改善箇所説明図

基準不適合発生箇所

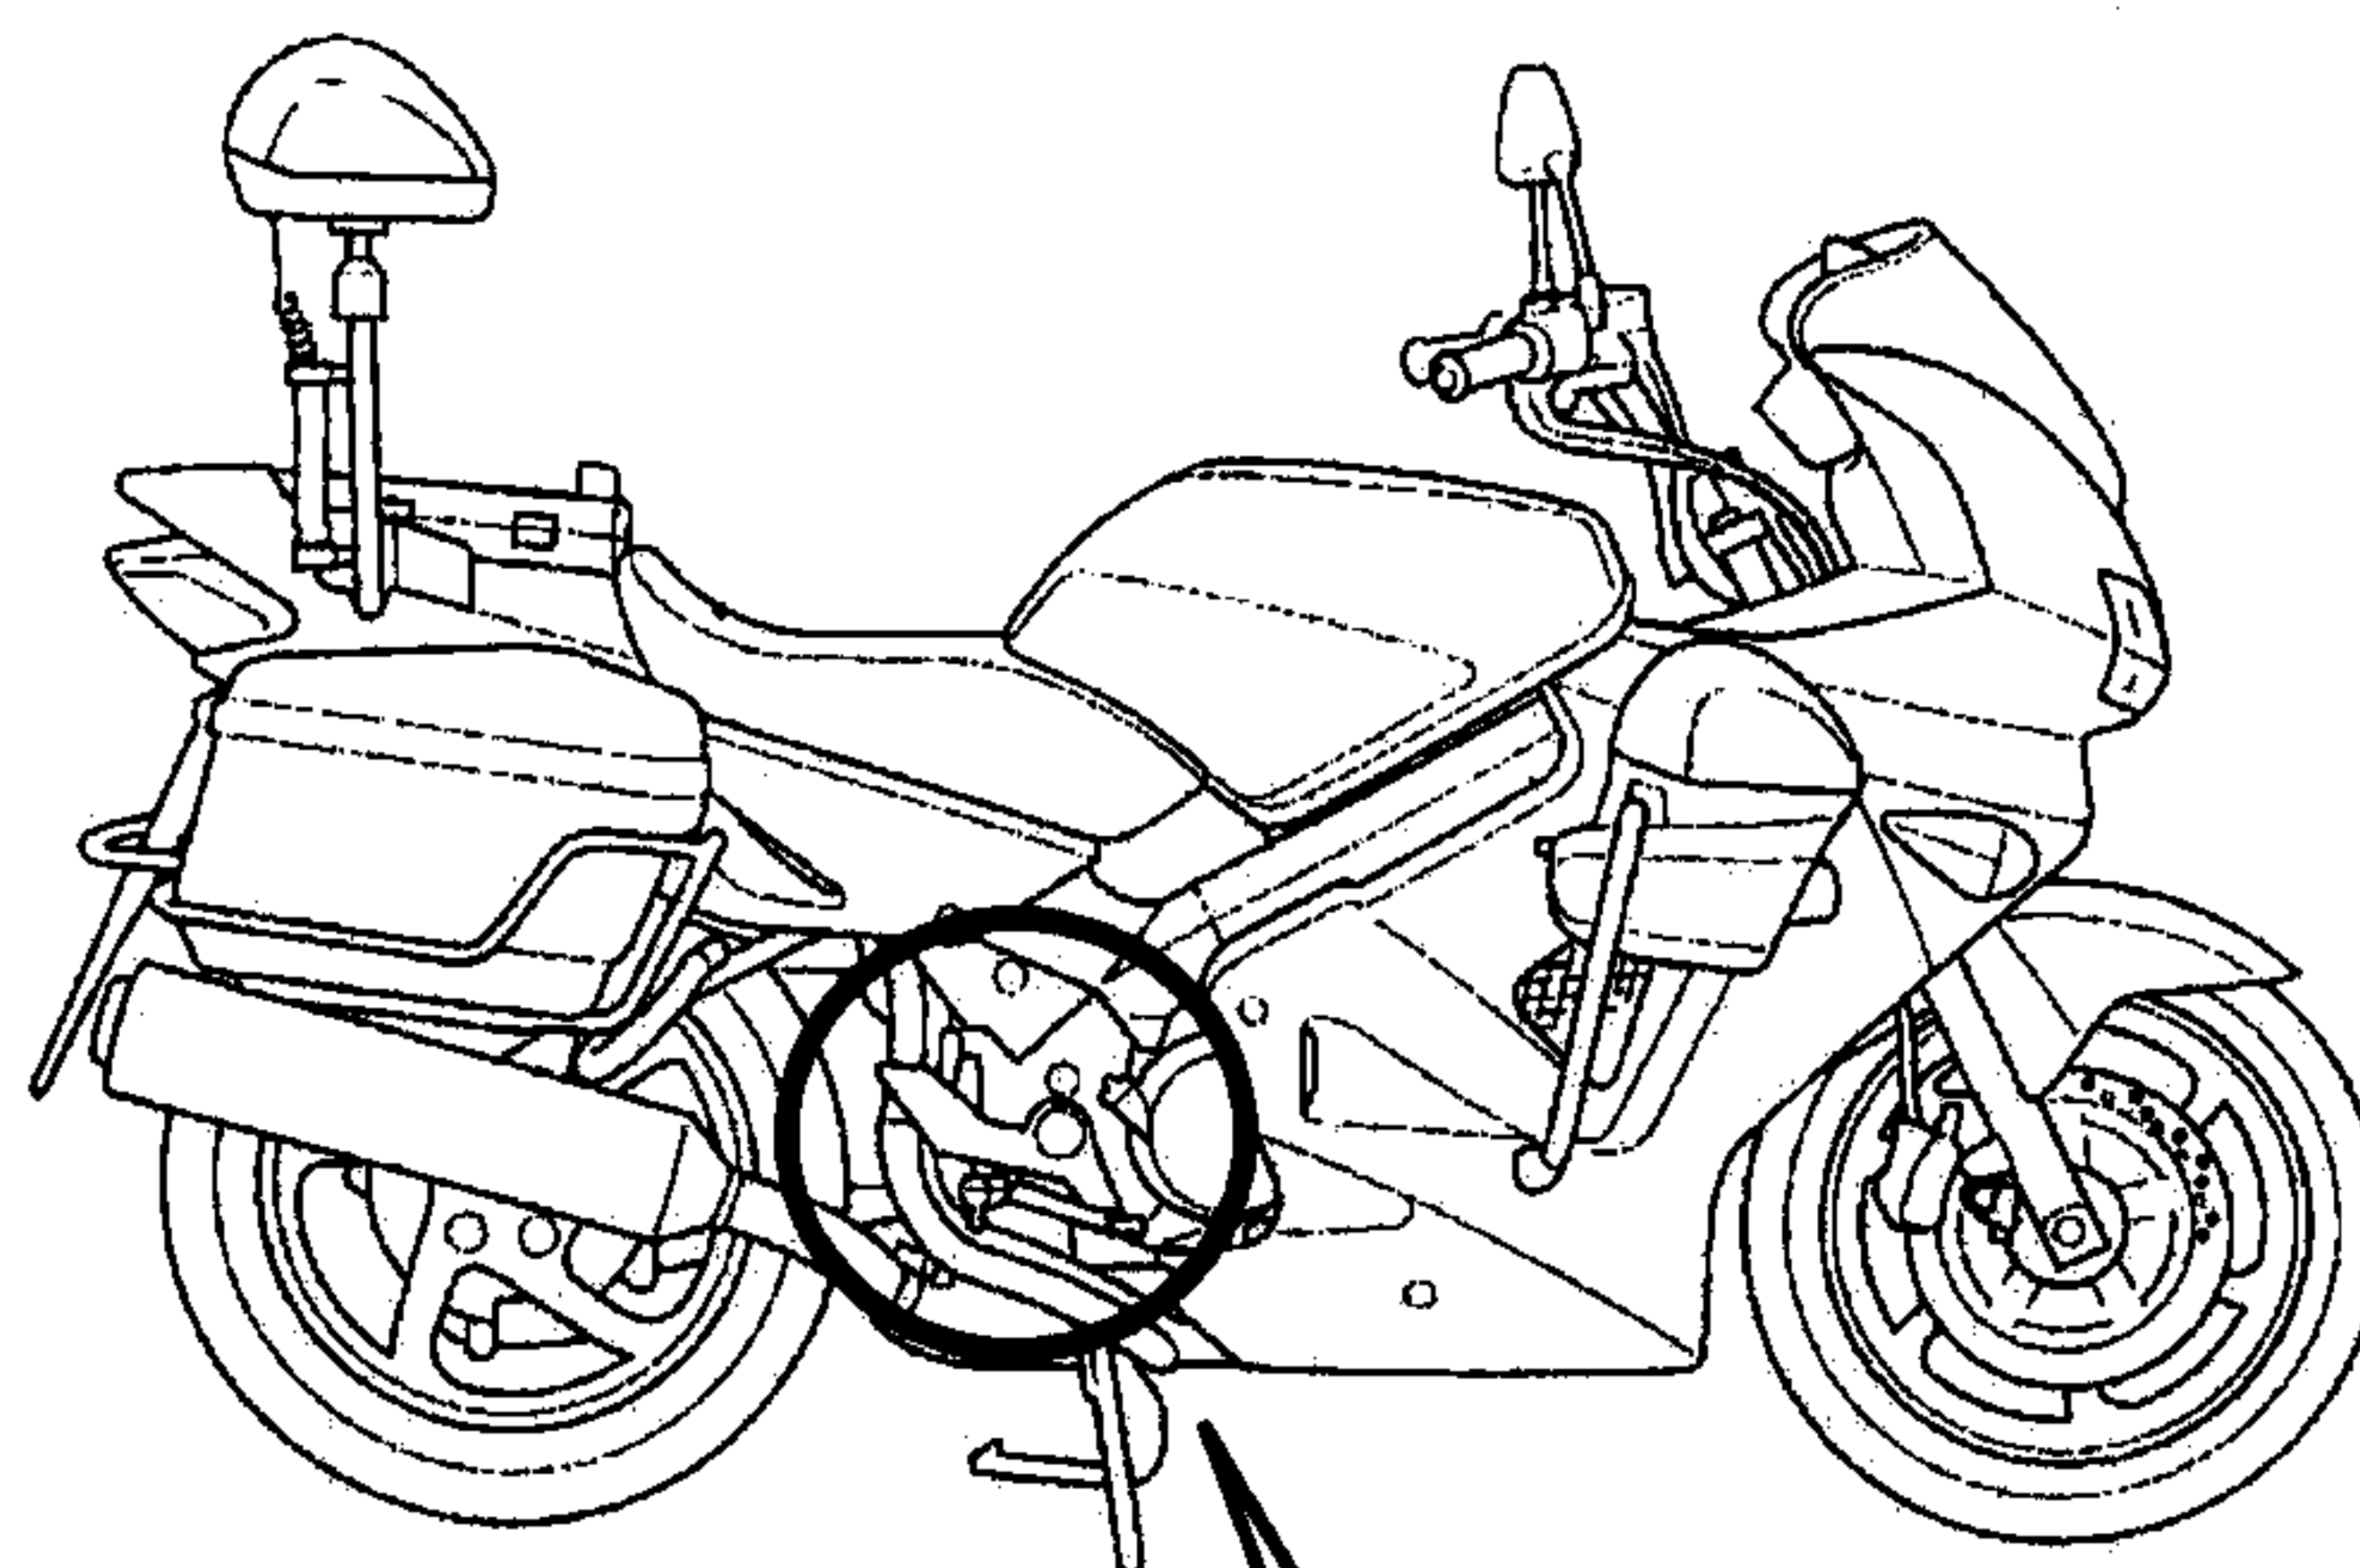
二輪警察専用車の制動装置において、後輪ブレーキマスターシリンダーを固定するボルトの締付け力が不足しているものがあるため、そのままの状態で使用を続けると、最悪の場合、当該ボルトが脱落し、ブレーキペダルを踏んでも後輪が制動しなくなるおそれがある。

全車両、当該ボルトの締付け力を点検し、規定値以下のものは、規定値で締付ける。

識別：型式認定番号付近に黄色ペイントを塗布する。
